# ALPS処理水希釈放出設備及び関連施設の新設について（案）

2022年3月15日

東京電力ホールディングス株式会社

## 審査会合における主な指摘事項※等に対する回答

福島第一の周辺海域で計算したCs-137の年間平均濃度をモニタリング結果と比較した図

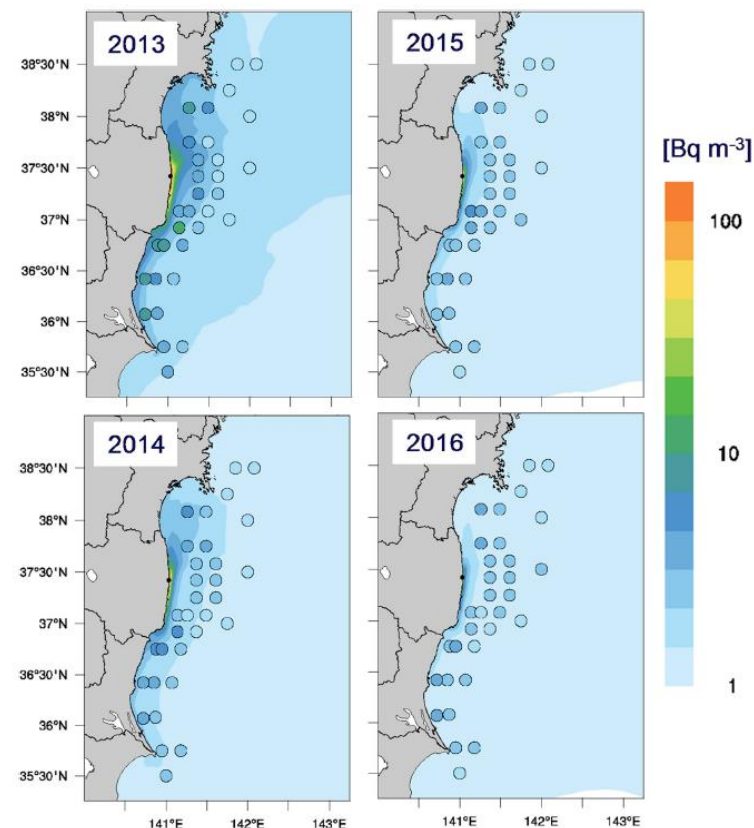
- 海洋拡散モデルが、サイト近傍の海域に適用できることの妥当性について、根拠とともに説明すること。

- 海域における拡散計算に使用したモデルは、福島第一原子力発電所事故によって漏えいしたセシウムの拡散について再現計算に使用したモデルを使用した。
- 当時の気象、海象の実データを使用して、セシウム濃度の再現計算を実施し、実際のモニタリングデータとの比較によって再現性が高いことを確認した※モデル。

### 放水口周辺の濃度分布について

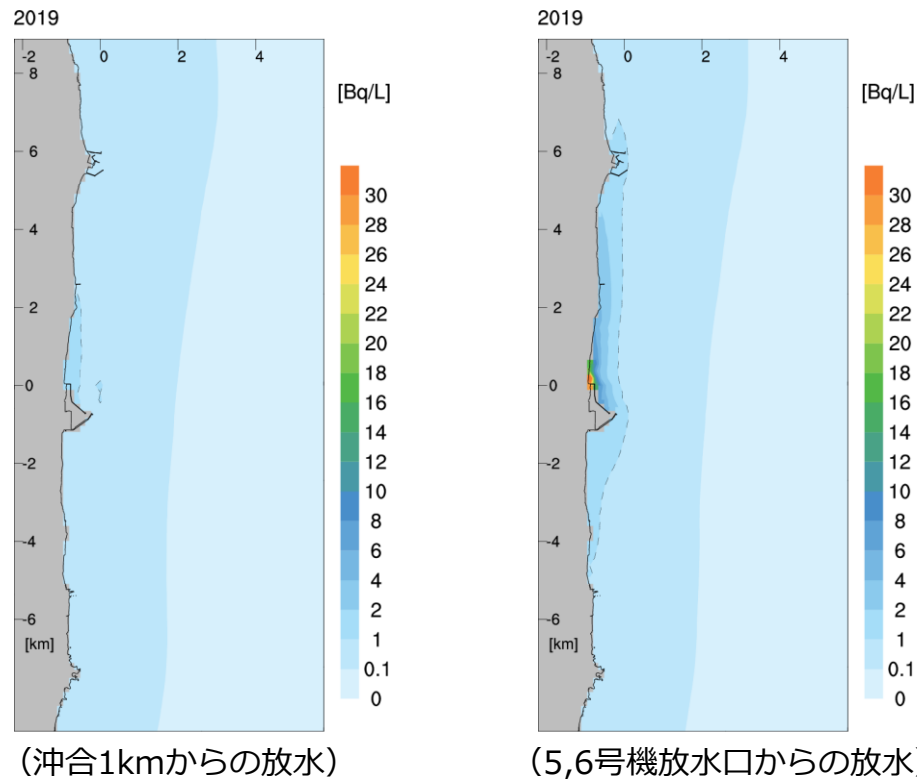
- 放射線環境影響評価に用いた海洋拡散モデルは海水の鉛直方向の移動が小さいことを仮定している。しかし実際にはALPS処理水を放出する際に海水をかき混ぜてしまい、鉛直混合が活発化することが考えられる。その可能性とそれが起きた場合の影響についてどのように考えるか示すこと。
- トリチウム濃度の鉛直断面図に反して、被ばく評価に使用したトリチウム濃度は最上層での値が最下層での値の倍になっている。これをどう理解するべきか示すこと。

- ✓ 放射線影響評価報告書において使用したシミュレーションモデルは、広域における移流、拡散の状況を再現するモデルであり、放水口付近の物理的な流れは再現していない。
- ✓ そのため、断面図で分かるとおり、放水口に近い海底付近の濃度が周囲よりも高くなっているものの、放水口直上の濃度はあまり上昇していない。
- ✓ 一方、実際の放出の際には上方に向かって放出されることから、上昇する際に周囲の海水を巻き込みながら、混合希釈が進むものと考えられる。
- ✓ ただし、放出されるALPS処理水はあらかじめ海水で100倍以上に希釈されることから塩分や比重は周囲の海水とかわらず、放水口付近の濃度分布に若干の違いはあっても、放水口から離れた場所での拡散は、シミュレーションモデルの結果と大きな違いは生じないものと考えられる。この点は、報告書参考Fに示した放水位置の違いによる拡散シミュレーション結果の比較からも確認できる。
- ✓ 一方、上方への流れを考慮しない条件でも、シミュレーションによる計算結果から算出した10km×10kmの平均濃度が、放水口付近と逆に上層が高い濃度となっているのは、周辺海域が沖合に向かって緩やかに深くなっており、沖合海底では表層と比べて濃度低下が著しいためである。

### トリチウムの換算係数におけるOBT（有機結合型トリチウム）の取扱いについて

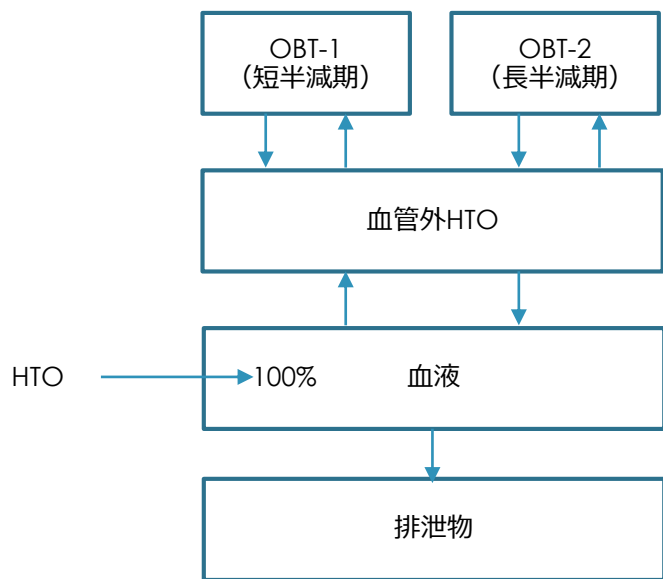
- トリチウムの線量換算係数について、トリチウム水 (HTO) と有機結合型トリチウム (OBT) の存在割合に対する考え方を説明するとともに、その存在割合については、根拠となる参考文献等を示すこと。

- ICRP Publication56<sup>※1</sup>のモデルによれば、体内に取り込まれたトリチウム水（HTO）の約3%がOBTに変化し、トリチウム水としてよりも長く体内に留まるとしている。体内における半減期は、トリチウム水で約10日、OBTでは約40日としている。
- 一方、OBTとして体内に取り込まれたトリチウムは、血液中で50%が直ちにトリチウム水に変換されると仮定している。それぞれのトリチウムは上記の半減期で、最終的には血液からトリチウム水として対外に排出される。
- これらの体内における動態モデルを踏まえ、ICRP Publication72<sup>※2</sup>におけるトリチウムの実効線量係数は、それぞれ以下の通りとされている。
  - トリチウム水            1.8E-11 Sv/Bq
  - OBT                      4.2E-11 Sv/Bq
- 放射線影響評価書では、全量をトリチウム水として評価したが、仮に海産物から摂取するトリチウムの全量がOBTであったとすると、トリチウムによる被ばくは3倍程度となる。
- トリチウムは、環境中で濃縮しないことや、放出するベータ線も低エネルギーであることから、放射線影響評価報告書ではOBTについて考慮しなかったが、ALPS処理水に基も多く含まれる主要な核種であることから、全量OBTであった場合の被ばくについても参考として記載する。
- なお、トリチウムによる内部被ばくは、内部被ばく全体の1%未満であるため、全量をOBTとして評価したとしても結果に影響を与えることは無い。

### 港湾の海水中の放射性物質の影響（港湾のCs-137濃度の状況）

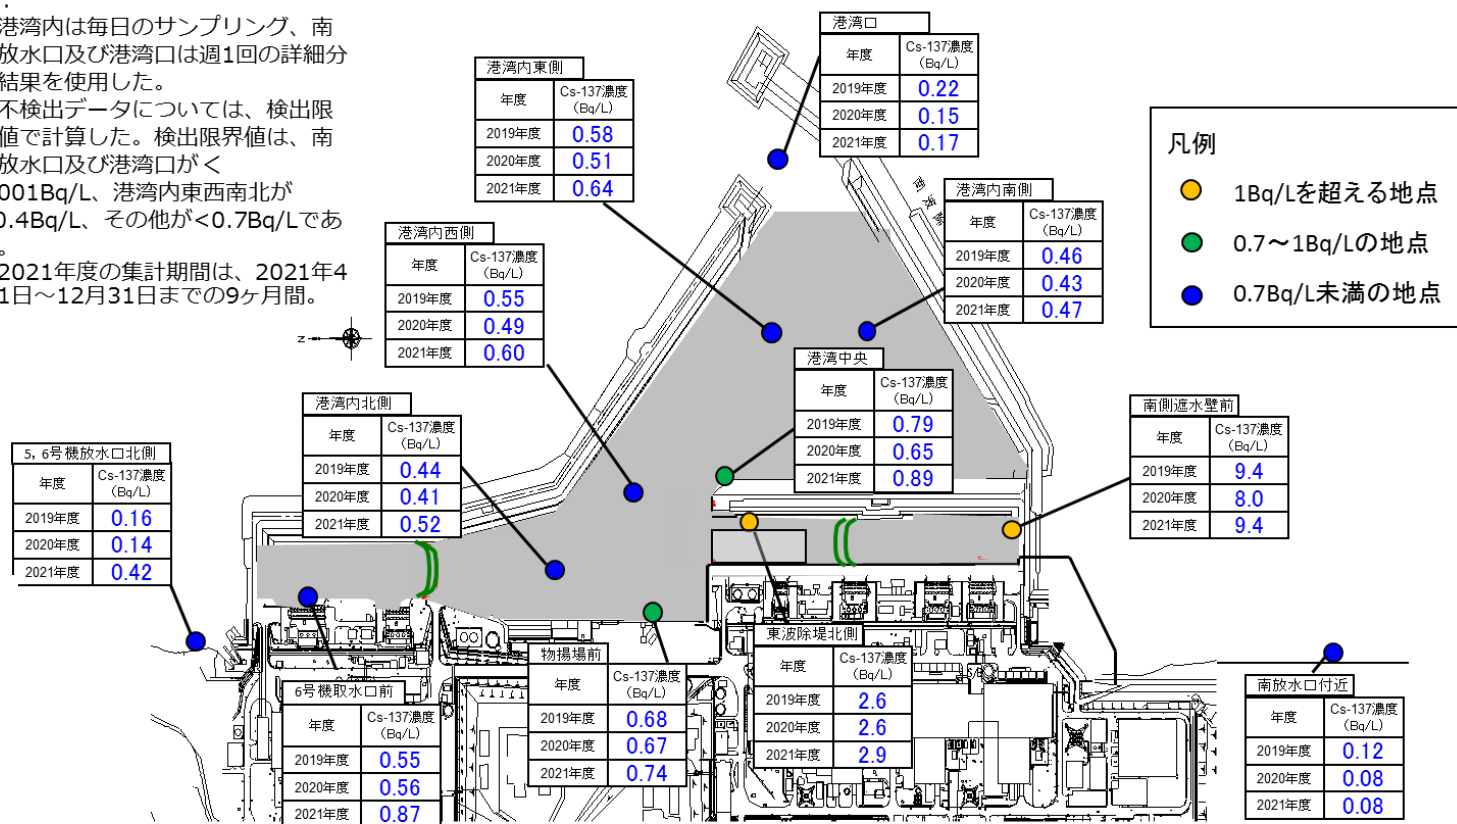
- 海洋放出設備により港湾内の海水中に含まれる放射性物質濃度の分布を変えることになるため、その影響について放射線環境影響評価に含めること。

- ALPS処理水の希釈用海水は、5号機取水口から取水する計画であるが、港湾内の海水濃度は周辺海域の海水よりも若干高い放射性物質濃度となっていることや、港湾内の海底土等の影響を考慮し、5/6号機放水口北側から海水を引き込む計画である。
- 港湾のCs-137濃度の現状は下図の通り。1～4号機取水口付近の濃度が高く、港湾口や5, 6号機側に向けて1～4号機取水口付近から遠ざかると濃度が低下している。

### 潜在被ばくシナリオの選定

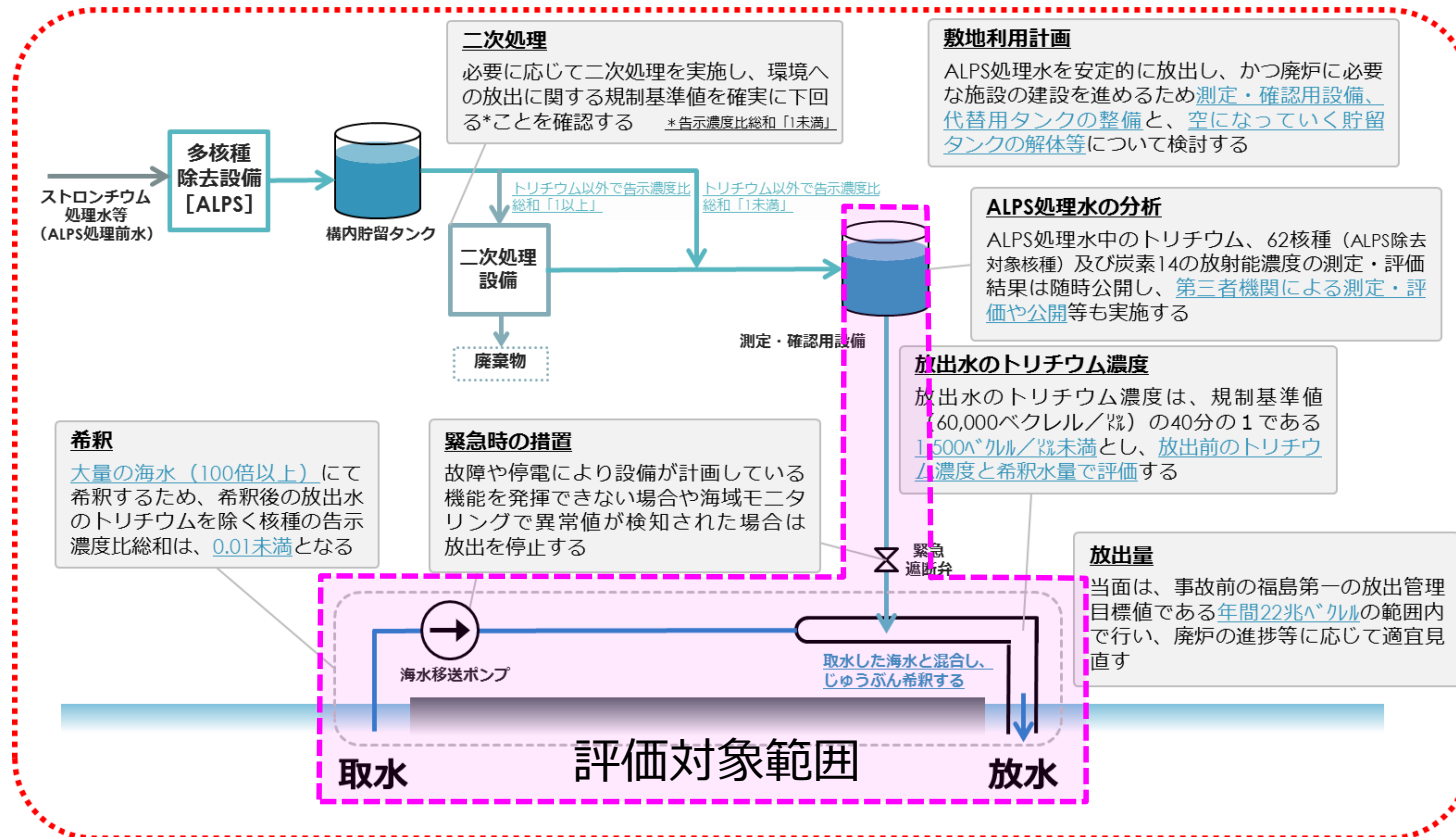
- 潜在被ばくの評価においては、発生した事故等に気づかない場合や対処に遅れが生じる時間を踏まえ、それらの継続時間を考慮した内部被ばくの評価を行うことについても検討すること。

- シナリオの検討は、昨年8月25日に当社が公表した「多核種除去設備等処理水の取扱いに関する検討状況」に記載した安全に関する設備の全体像を踏まえて以下の手順で選定した。
  - ① ALPS処理水の海洋放出に係る設備で取り扱う水は、**(希釈前の)ALPS処理水又は希釈後のALPS処理水**の2種類である。希釈後のALPS処理水は放出の対象であり通常の被ばく評価の対象であることから、想定される事象はALPS処理水が希釈されずに放出される事象とした。
  - ② ALPS処理水が希釈されずに放出される経路としては配管破断などの系外漏えい事象又は通常の放出配管から希釈海水無しで放出される場合の2種類であるが、漏えい事象は、漏えい後に海洋に出るまでに敷地内で地下浸透などによりインベントリが減少することから、**直接ALPS処理水が海洋に放出される場合が最も厳しいシナリオと考えた。**
  - ③ 具体的な事象としては、**希釈用の海水ポンプが停止して希釈用海水の供給が止まり、本来動作すべき緊急遮断弁が動作せずに放出が継続する場合を選定した。**

事象発生時の水撃防止かつ、タンク群間のバウンダリ確保のためフェイルアズサイズ

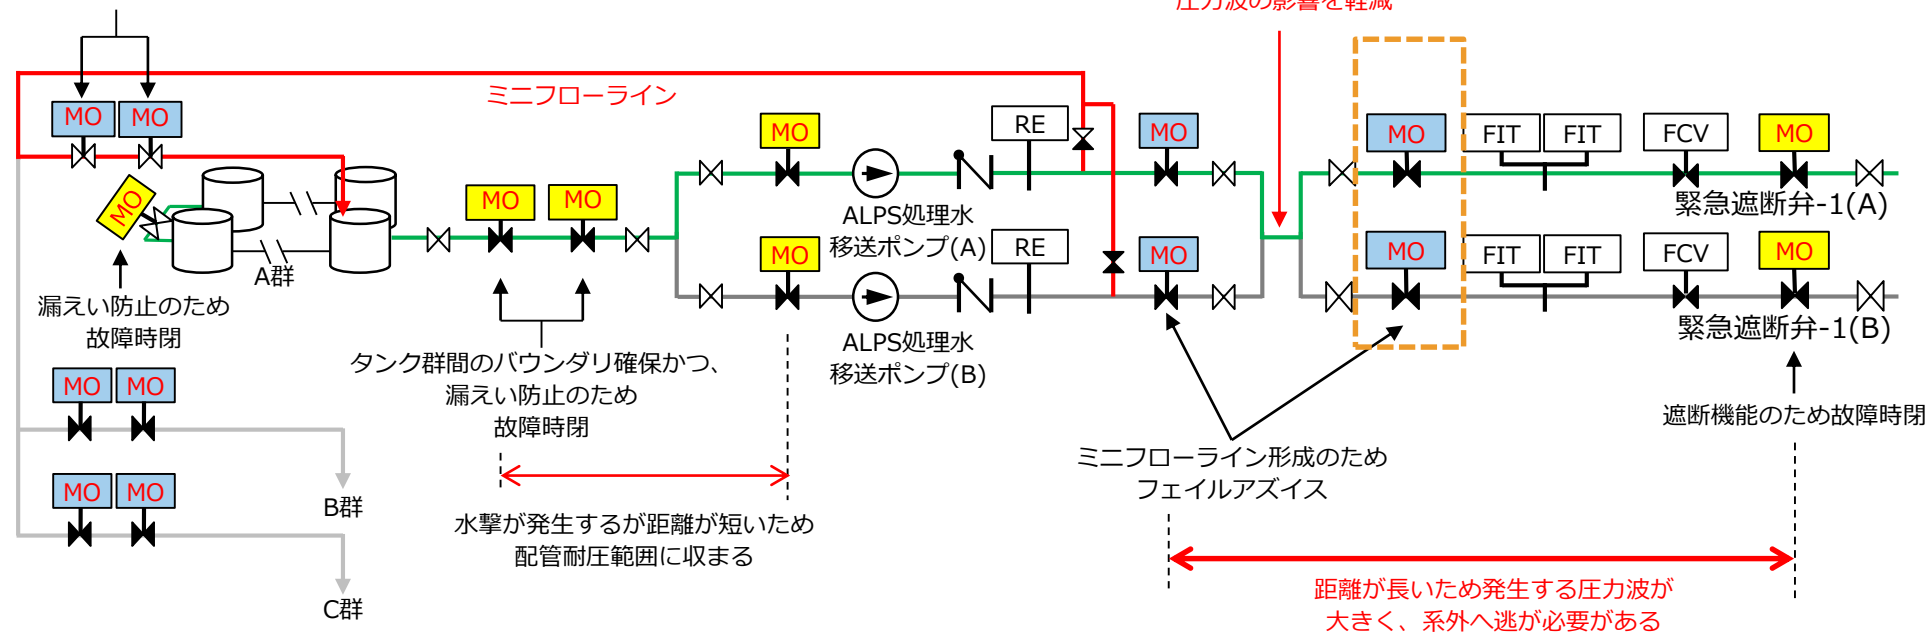
- 一方、外部電源喪失等により、フェイルクローズ機能を持つ緊急遮断弁-1 (MO弁) 及び同型弁が同時に閉止してしまうと、移送経路の一部は発生する圧力波が配管の耐圧値を超えてしまうため、ミニフローライン経路確保のため、下図の通り、動作条件を変更する。

震災以降の特定原子力施設からの漏えい事象：190件

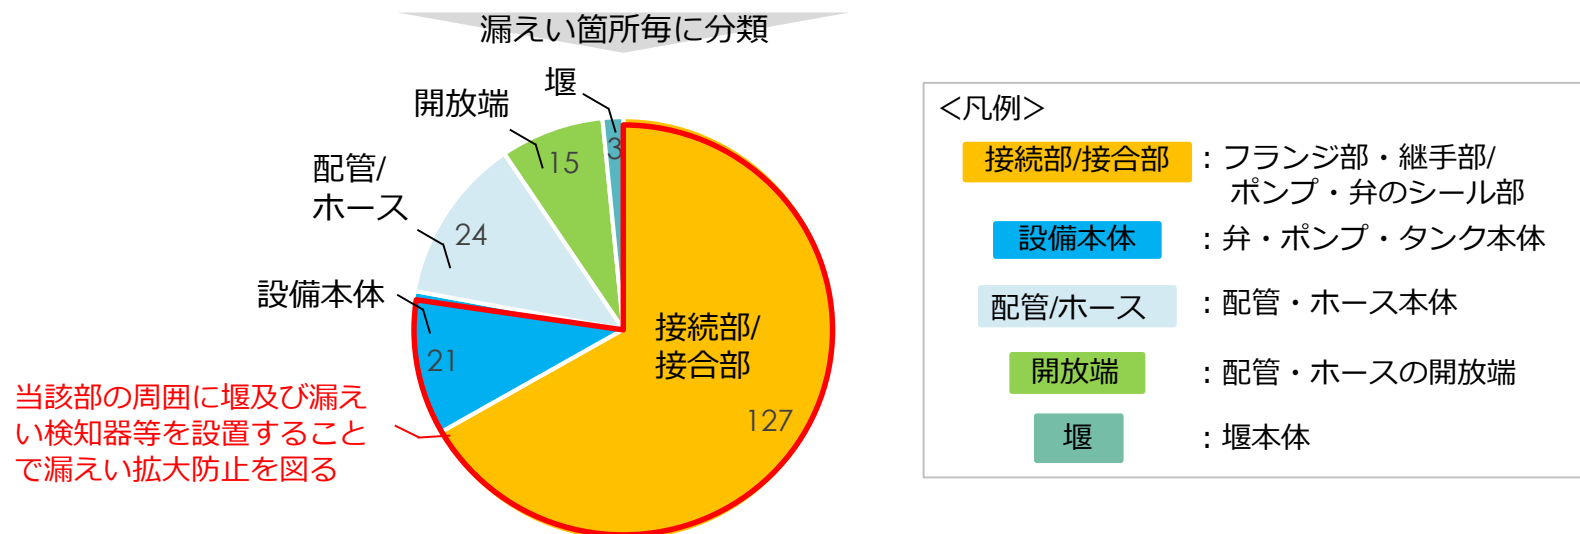
- 静的設備の故障等が発生した場合には堰及び漏えい検知器の設置、巡視点検等により、意図しない形でのALPS処理水の放出が防止できるとしているが、漏えい量等を適切に設定することにより、その対策に妥当性があることを定量的に示すこと。

- 震災以降、福島第一原子力発電所で発生した漏えい事象は、接続部/接合部、設備本体からの漏えいが最も発生する可能性が高い事象となっている（下図参照）。
- このため、ALPS処理水希釈放出設備では接続部/接合部、設備本体からの漏えい拡大防止を図るため、当該部の周囲に堰及び漏えい検知器を設置する計画。
